Product Change Notice (PCN)

件名: M16C 7x7mm LQFP 48pin Tape & reel 包装変更のご案内

発行日: 4/22/2024

7x7mm LQFP テープ&リール包装部材の詳細比較

7x7mm LQFP テープ&リール包装部材の寸法比較

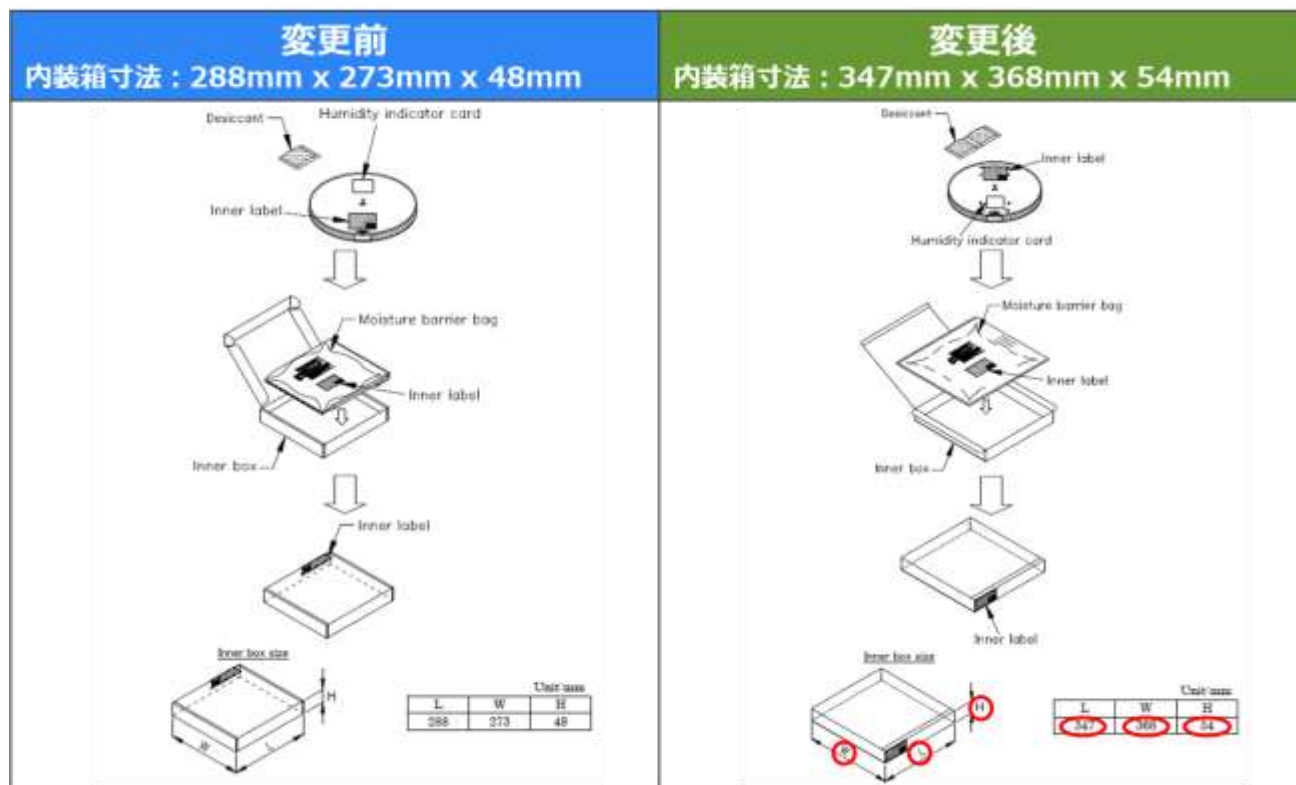
変更前

リール径 : φ254mm

Tape Code		E1612Q07RA
Tape Dimensions (mm)	W	16.0
	P1	12.0
	A0	9.5
	B0	9.5
	K0	1.40
	F	7.50
	D1	1.5
Reel Dimensions (mm)	A	254
	H	100
	W1	17.4
	W2	21.4
Maximum storage Pcs./JC / Reel		1000
Material		Carbon PS
Surface resistance		Less than 1x10 ¹⁰ Ω □

変更後

リール径 : φ330mm

Tape Code		E1612Q07RA
Tape Dimensions (mm)	W	16.0
	P1	12.0
	A0	9.5
	B0	9.5
	K0	1.40
	F	7.50
	D1	1.5
Reel Dimensions (mm)	A	330
	H	100
	W1	17.4
	W2	21.4
Maximum storage Pcs./JC / Reel		4000
Material		Carbon PS
Surface resistance		Less than 1x10 ¹⁰ Ω □
